## Rapport de contrôle d'installations électriques à basse et à très basse tension

RÉF. 168/2026/69173/D01:1

DATE DU CONTRÔLE 20/05/2026 (12:45 - 13:22) AGENT VISITEUR Daniel Lemaire  
ADRESSE DU CONTRÔLE Chée de Charleroi 124 - 6220 Fleurus TYPE DE CONTRÔLE Visite de contrôle (6.5.)

Adresse de l'installation	Chée de Charleroi 124 - 6220 Fleurus
Type de locaux	Unité d'habitation (maison)
Objet du contrôle	Demande dans le cadre d'une vente
Propriétaire	Pierard
Responsable des travaux	non communiqué
Dérogations applicables/appliquées	Installations électriques domestiques ancien RGIE (8.2.2.) - Parties existantes des installations domestiques réalisées à partir du 1er juin 2020 (6.5.8.1.)

Schéma(s) unifilaire(s) de l'installation

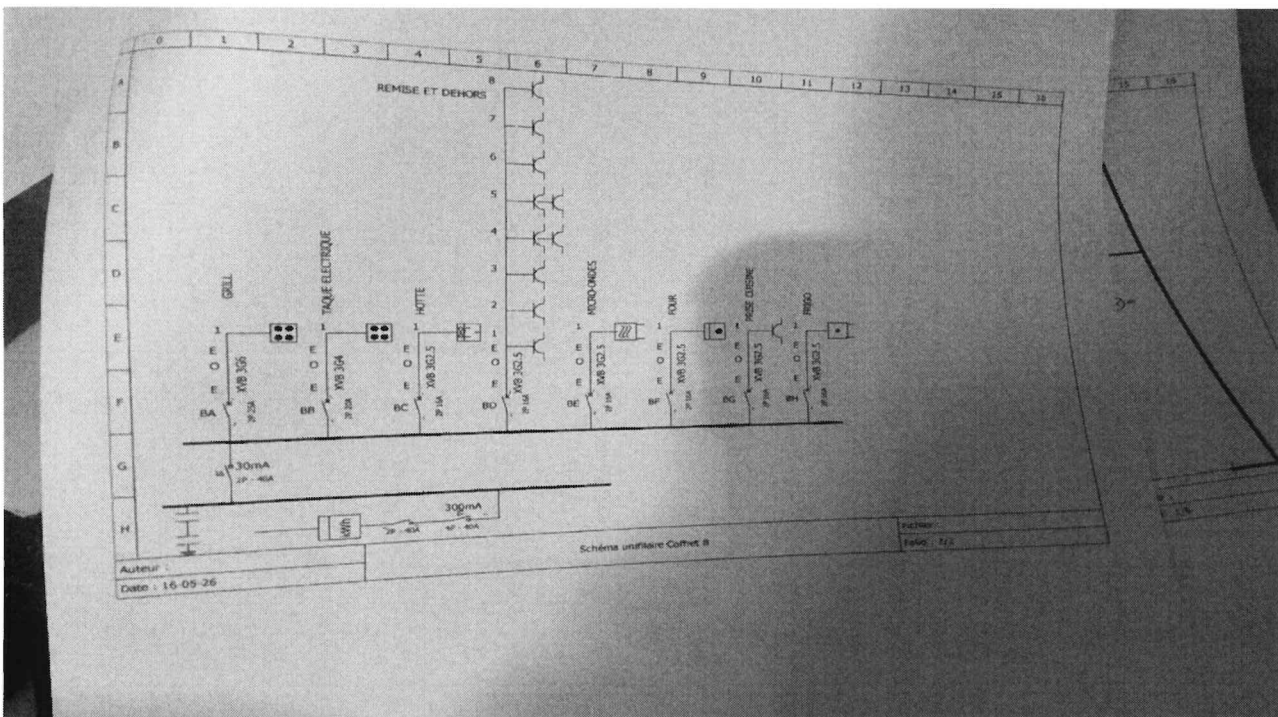
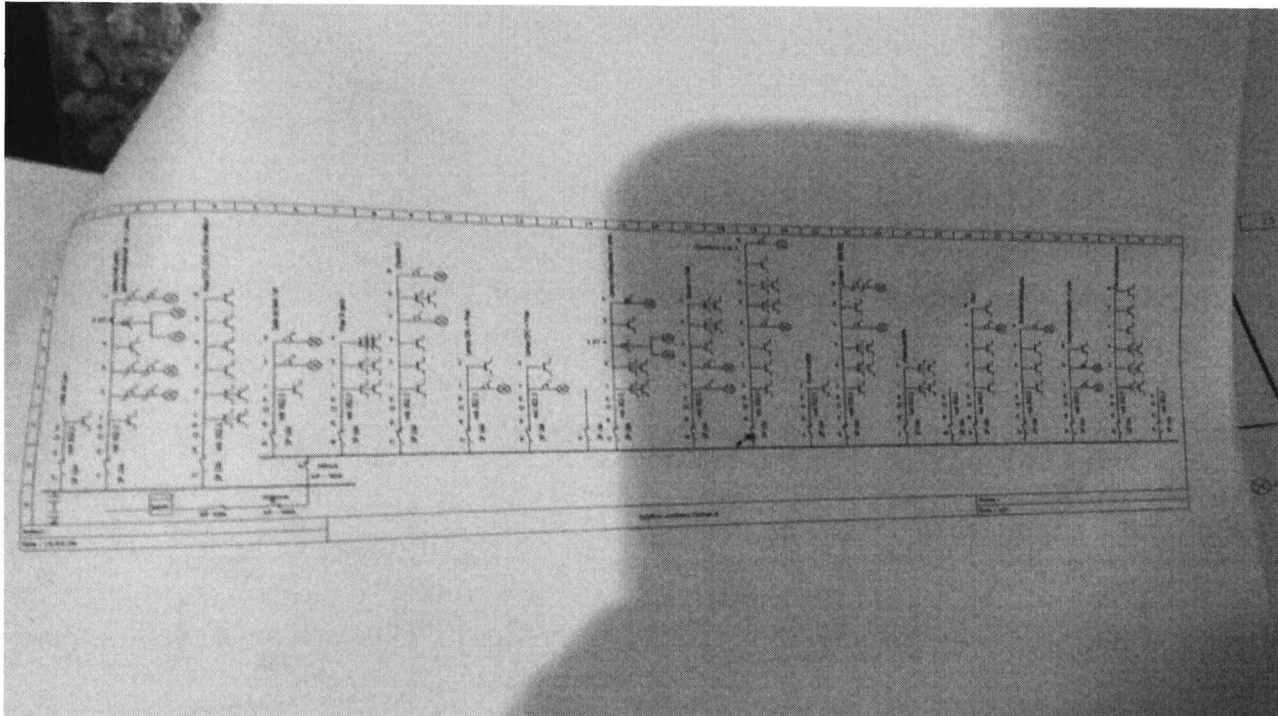
Conformité schéma(s) unifilaire(s) et plan(s) de position	Pas OK	Nombre de tableaux	2	Nombre de circuits	8+21
Les fondations datent	D'avant le 1/10/1981	Dispositif différentiel de tête		ID - 40A - 300mA - type A - test pas OK	
Type d'électrode de terre	Piquets	Dispositif différentiel supplémentaire		ID - 40A - 30mA - type A - test pas OK	
Résistance de dispersion de la prise de terre (Ω)	Pas mesurable	Dispositif différentiel supplémentaire		ID - 40A - 30mA - type A - test OK	
Conformité des liaisons équipotentielles et des PE	Pas OK	Fixation/Etat/Détérioration matériel		Pas OK	
Test de continuité	Pas concluant	Contrôle visuel appareils fixes et/ou mobiles		Pas OK	
Contrôle boucle de défaut	Concluant	Protection contre les contacts directs		Pas OK	
Protection contre les contacts indirects	Pas OK	Résistance générale d'isolement (MΩ)		4,43	
		Adéquation DPCDR – prise de terre		Sans objet	
		Adéquation protections surintensités – sections		OK

- Un ou des DPCCR (différentiel) ne sont pas correctement câblés. - 5.3.5.3.
- N'est pas renseigné sur les schémas unifilaires et plans de position l'adresse de l'installation, les coordonnées du responsable des travaux et du propriétaire. Ces derniers devront signer et dater ces schémas. - 3.1.2.;6.4.6.;6.5.7.;9.1.2.
